TECHNISCHE MITTEILUNG NR. 3

Betrifft: Stratos II e, alle Werknummern
hier: Feststellknebel für Höhenrudertrimmung

Technische Mitteilung Nr. 5

Betrifft: hfl-stratos IIe , alle Werknummern
hier: Treibstoffversorgung

Seitenruder mit
Massen ausgleich

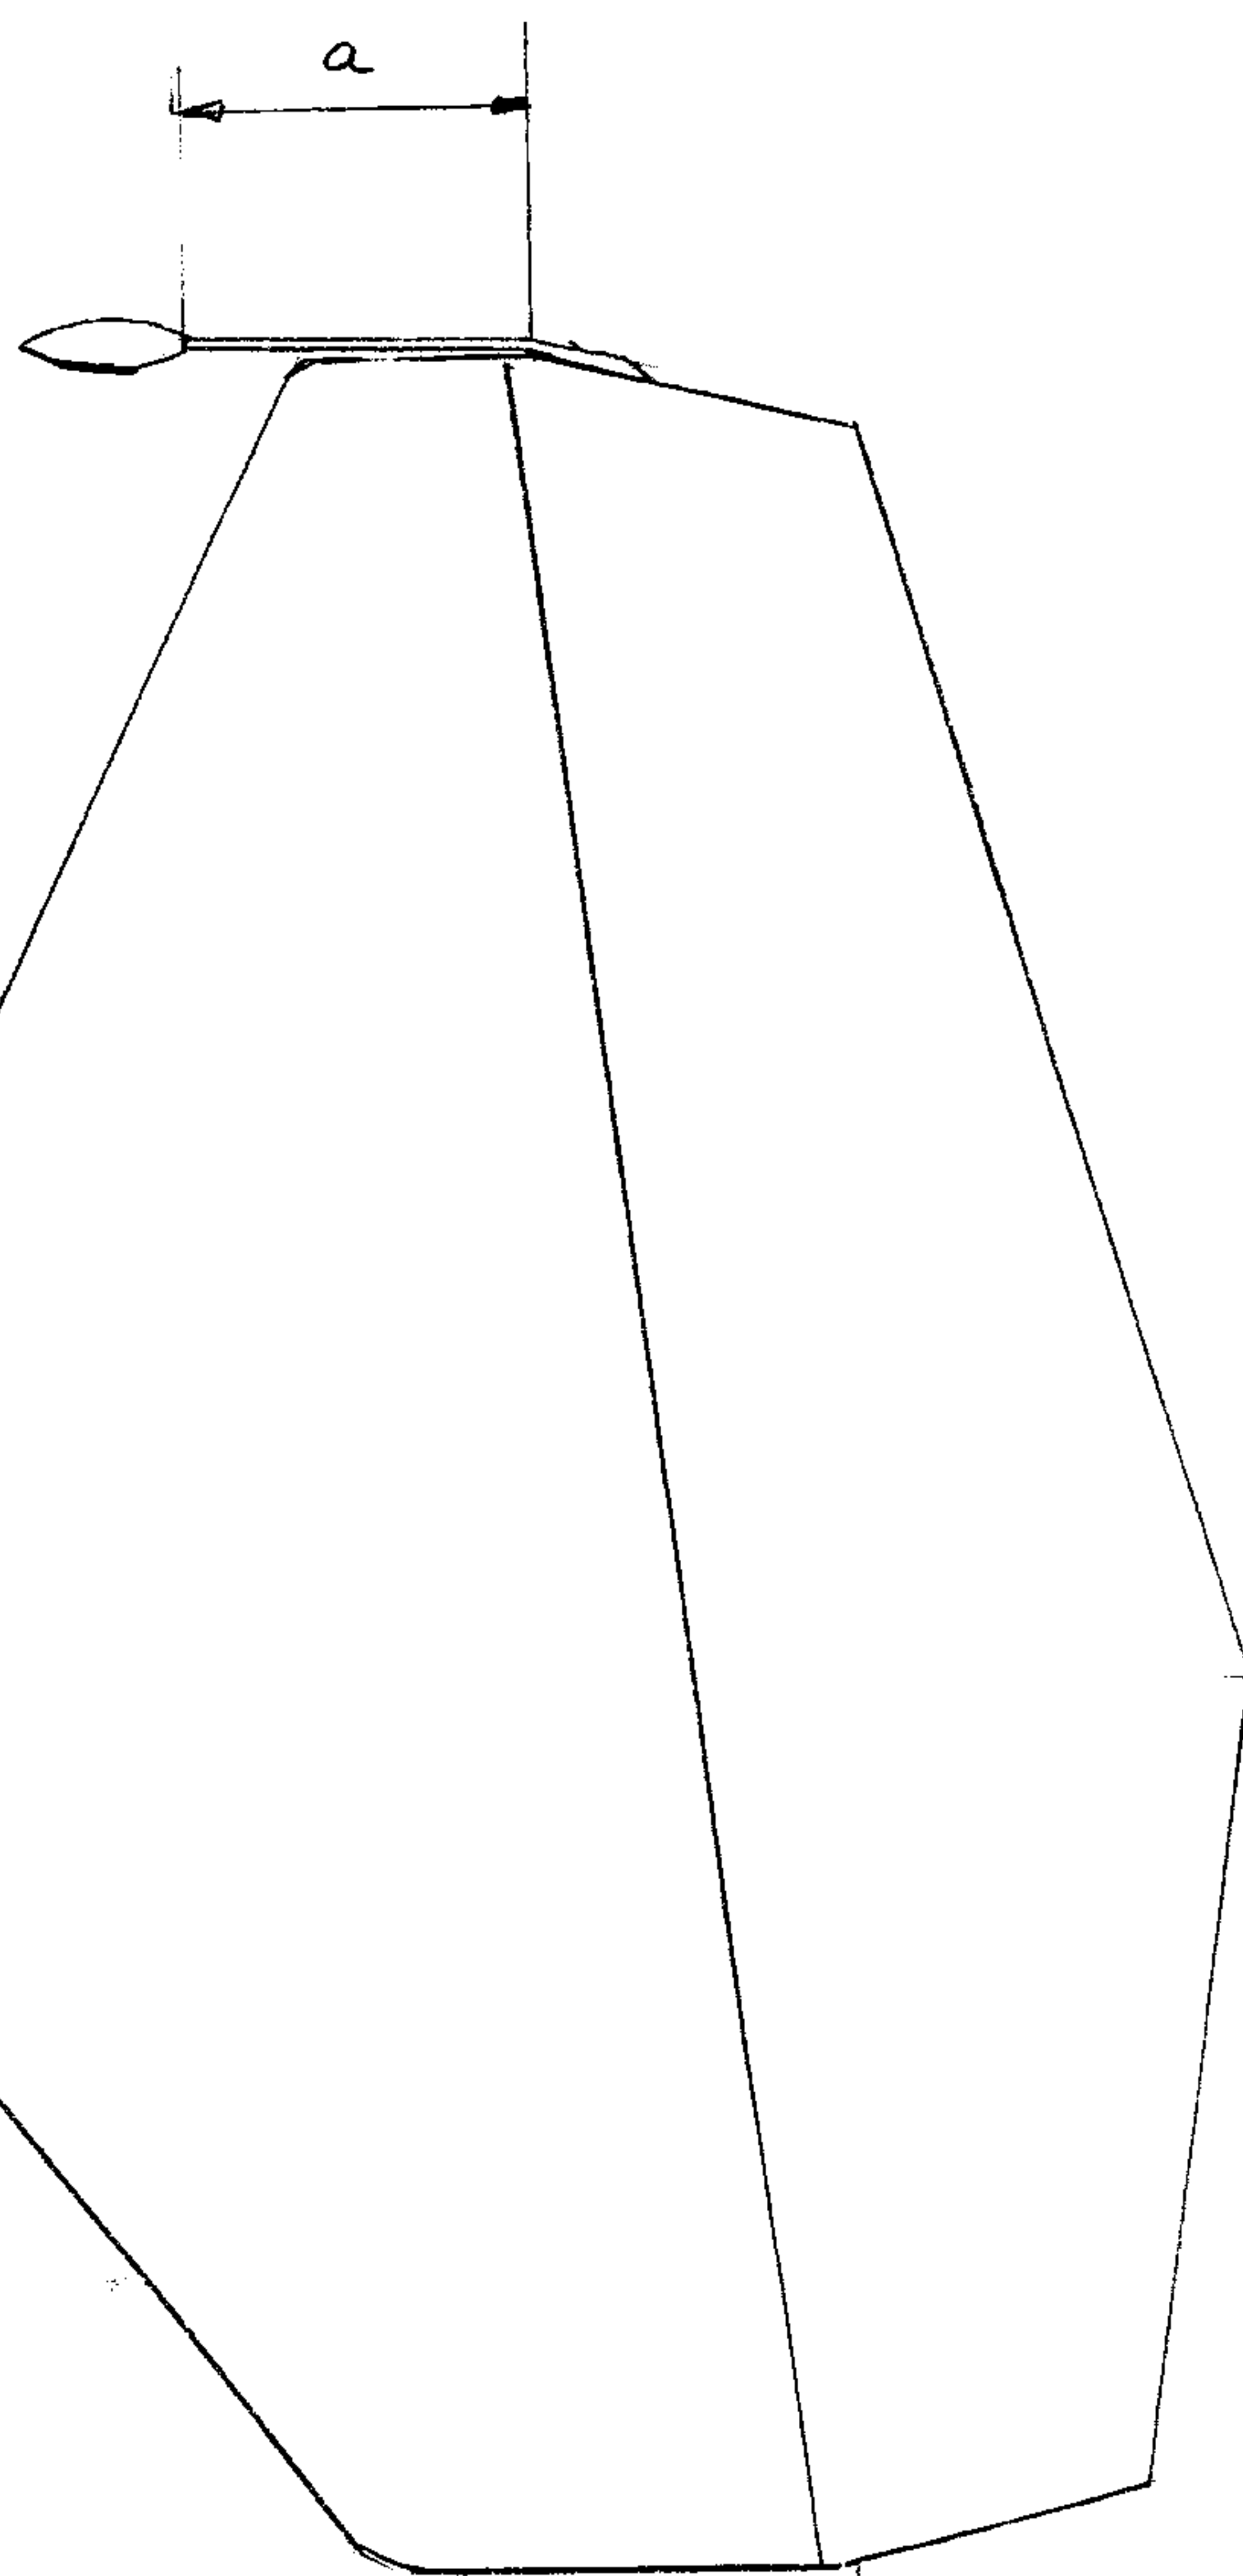
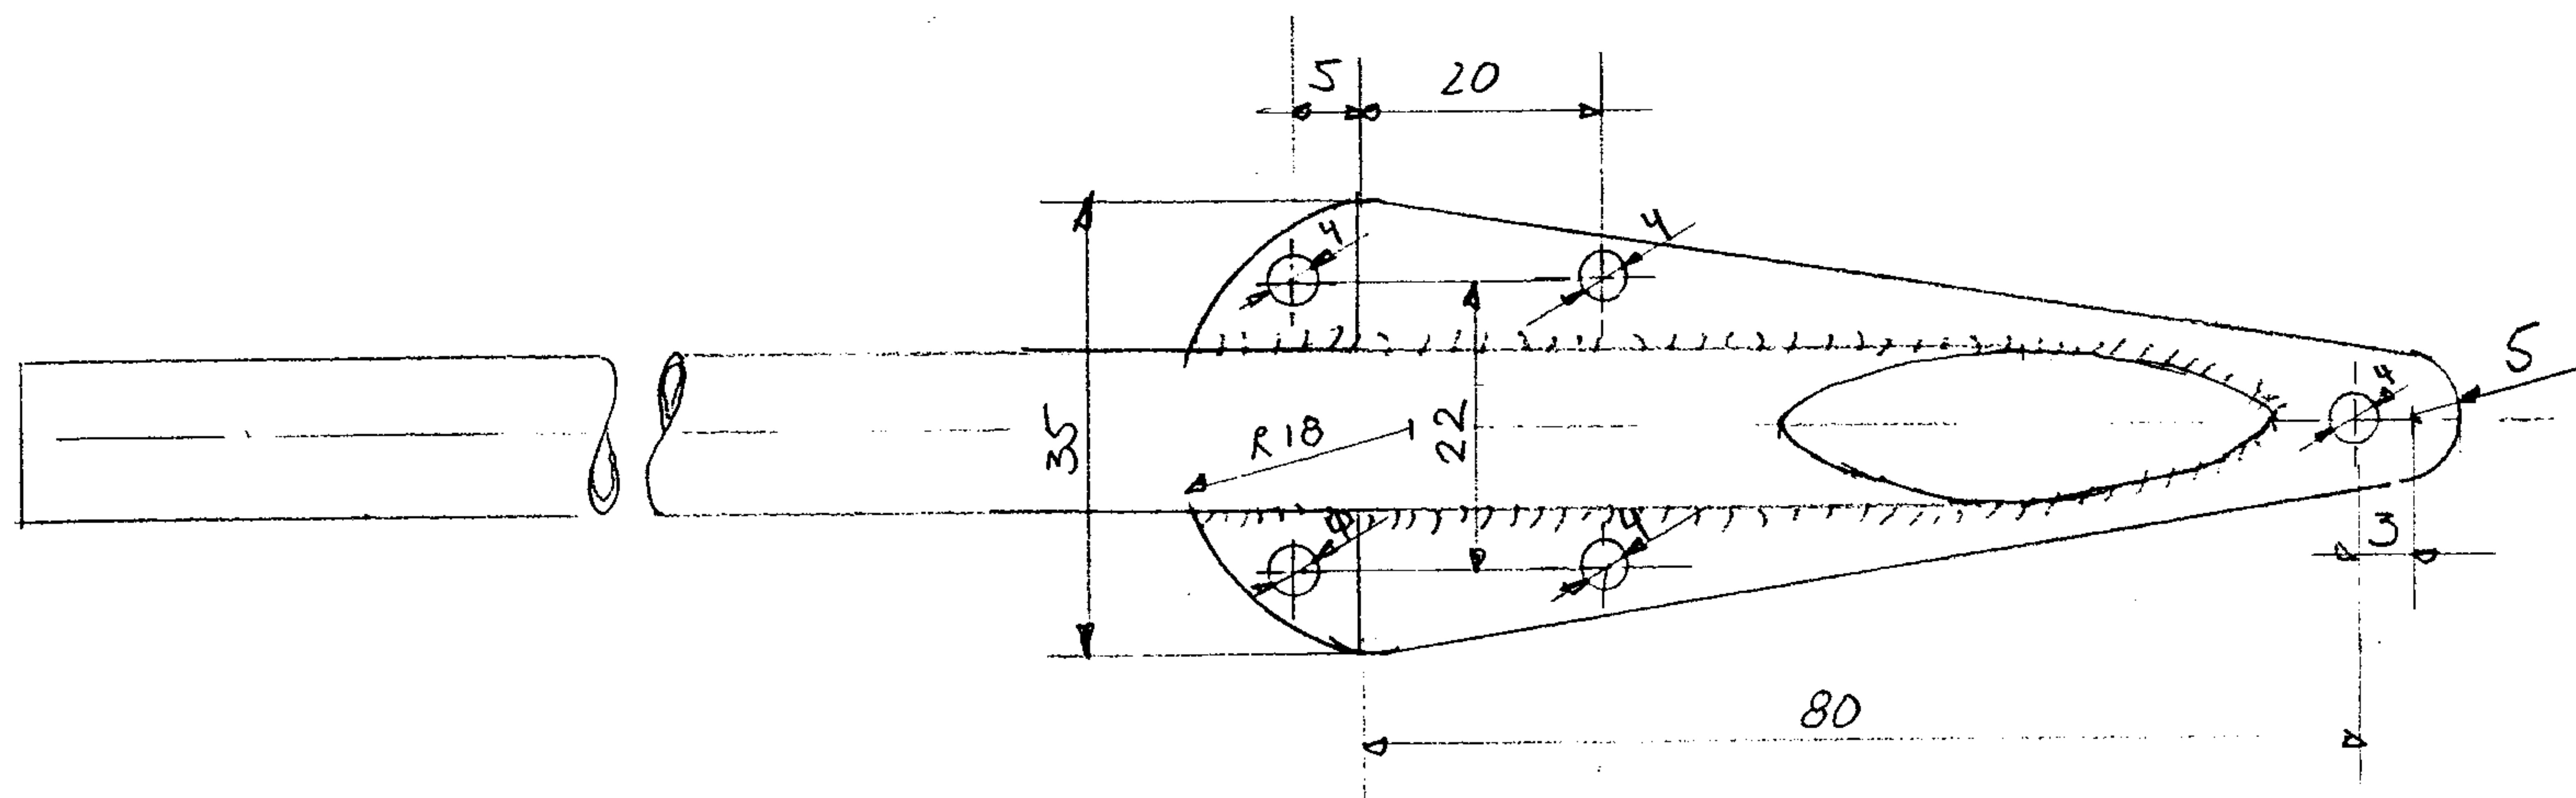
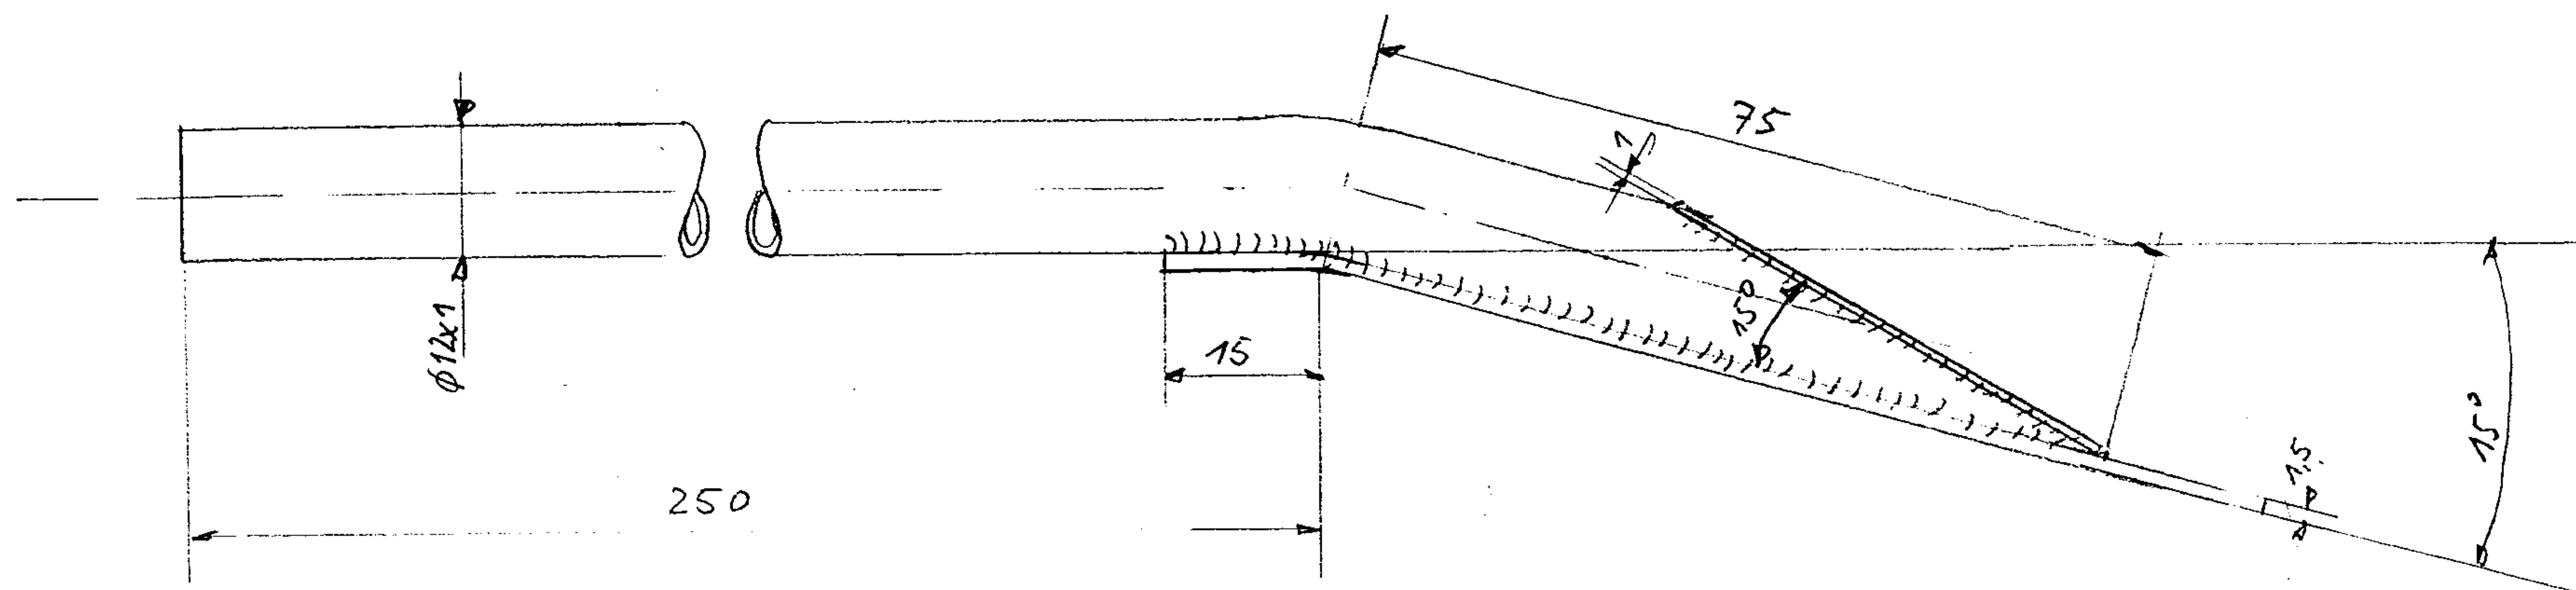
Maßnahmen: Die Seitenruder sind mit Massenausgleichsgewichten zu versehen,
gemäß beiliegender Zeichnung.
Das Massenrestmoment darf die in der Tabelle angegebenen Werte
nicht überschreiten.

Die Halterungen werden auf den oberen Rand der Seitenruder
aufgenietet. Die Änderung kann von jeder sachkundigen
Person durchgeführt werden.

Muster	Maß a (mm)
Stratos IIe mit kleinen Seitenrudern	kein extra Ausgleichsgewicht, nur Halterung mit Blei ausgegossen
Stratos IIe mit großen Seitenrudern	220 mm
Stratos 300	190 mm

Maßstab 1:1			
					Datum	Name		Höhenruderantrieb alt	
				Bearb.					
				Gepr.					
				Norm					
								HFL-03-07-043	
								Blatt	
								Bl.	
Zust.	Änderung	Datum	Name

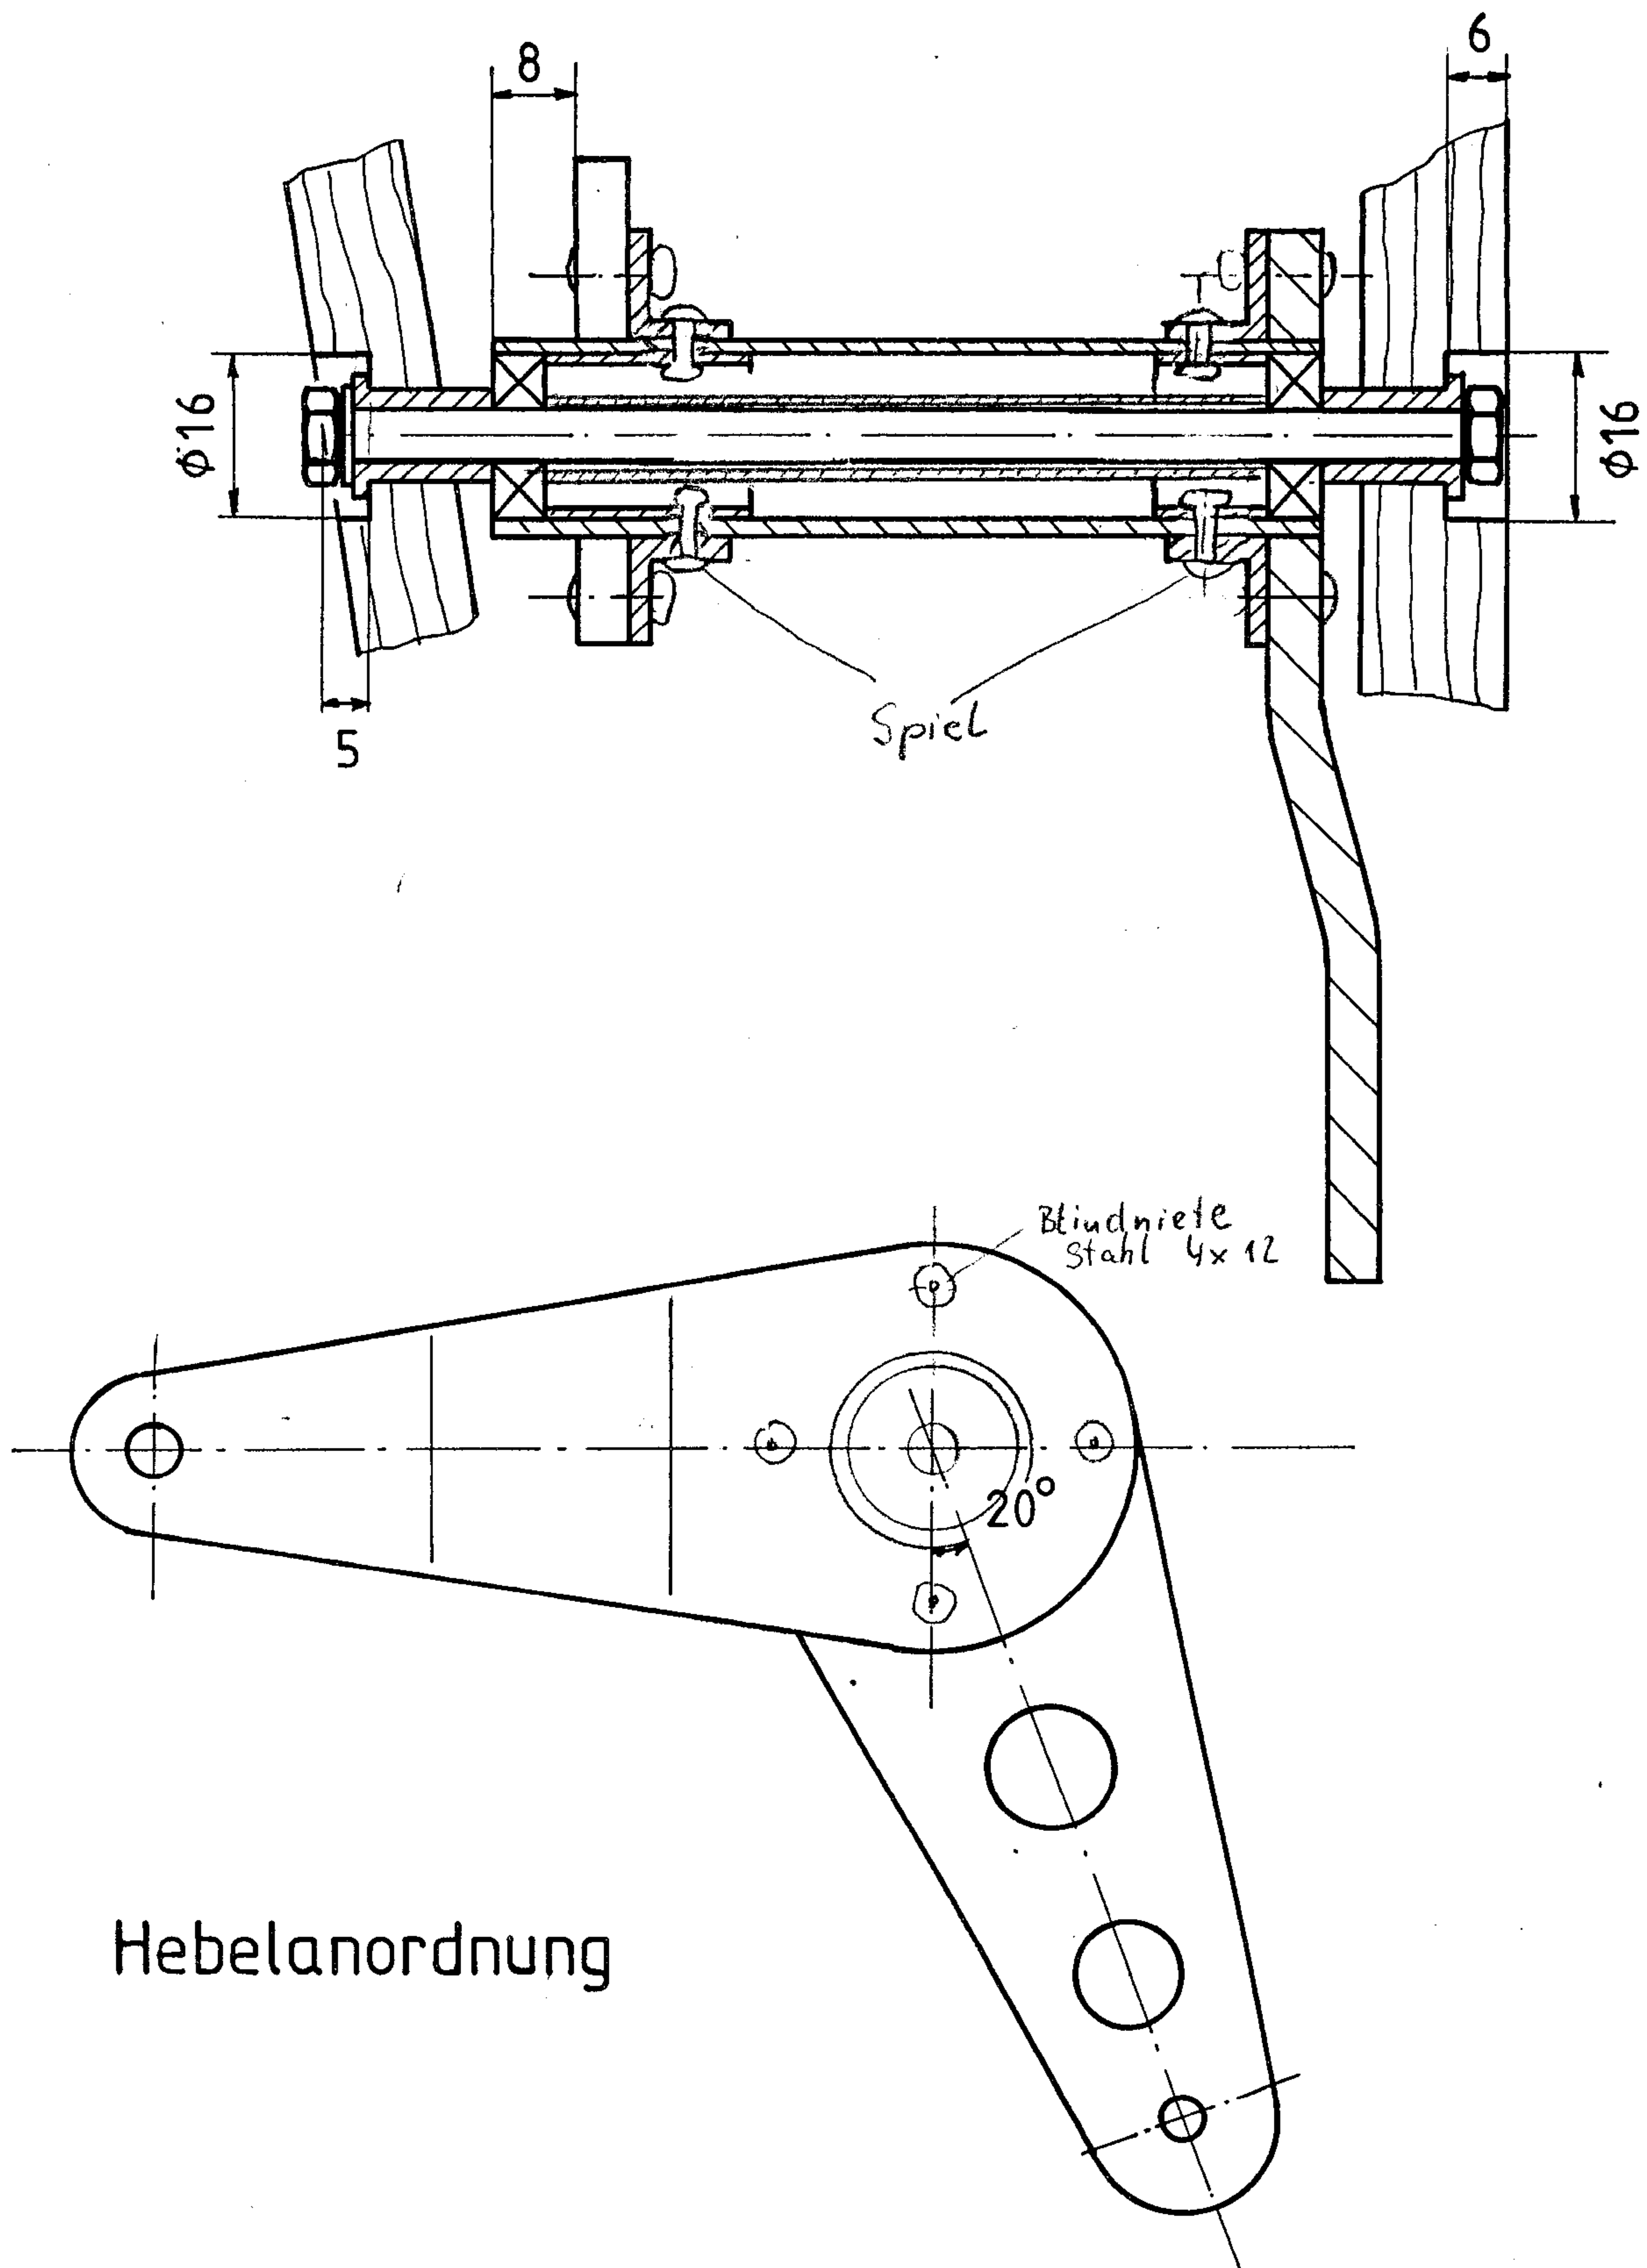
Anlaß: Bei Wartungsarbeiten bzw. gründlichen Vorflugkontrollen wurde Spiel im Höhenruderantrieb festgestellt. Die Ursache lag in zunehmendem Spiel in der Nietverbindung der Alu-Flansche mit den Torsionsrohr des Antriebshebels (siehe Zchnng. Nr.)

2) Wenn Spiel festgestellt wurde, so ist der Torsionshebel auszubauen. Dies geschieht durch Entfernen des Handlochdeckels und Entfernen der Achse des Torsionsrohres. Dann kann der Torsionshebel nach Lösen der Steuerstange durch das Handloch ausgebaut werden. Das Torsionsrohr muß dann durch ein Neues, gemäß Zeichnung Nr. ausgetauscht werden. Der komplette Antriebshebel kann zu HFL geschickt werden, dort wird das neue Rohr eingebaut. Die Kosten dieser Maßnahmen betragen
